# TECHNICAL INFORMATION

# Lambretta

Date: 02.10.2018 Version: 1

Report No.:	TIN_2018_LB_2_9	Created by:	Lang
Model:	All Lambretta models	Confirmed by:	Groll
VIN No.:	<b>All Lambretta models</b>		
Page 1 / 1	<b>FIXING SCREWS BODY COVER</b>

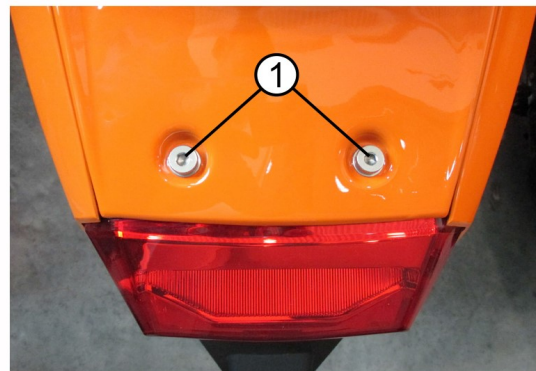
Nos veículos Lambretta, pode acontecer que nenhuma anilha de plástico esteja colocada entre a superfície da tinta e a anilha metálica nos dois parafusos de fixação (1) da tampa da carenagem por cima do farolim traseiro. Isso pode fazer com que a pintura na tampa da carenagem fique arranhada pela anilha metálica e se desenvolva corrosão nestes pontos.

Por esse motivo, deve ser verificado durante a montagem de um veículo novo ou durante a próxima inspeção se a anilha de borracha ou plástico também está incluída nos dois parafusos entre a anilha metálica e a superfície pintada.

Se **não** for o caso, deve desmontar os dois parafusos e limpar as marcas de ferrugem. Além disso, as superfícies livres de ferrugem devem ser tratadas com cera protetora transparente. Em seguida, adicione a anilha de plástico nos dois parafusos, entre a superfície pintada e a anilha metálica, remonte os parafusos, e aperte com um torque de 6 - 7,5 Nm.

Anilha plástica Poliamida para rosca M8

Dimensões: 8.4x16x1.6 mm

**Refª da peça: 0421008**
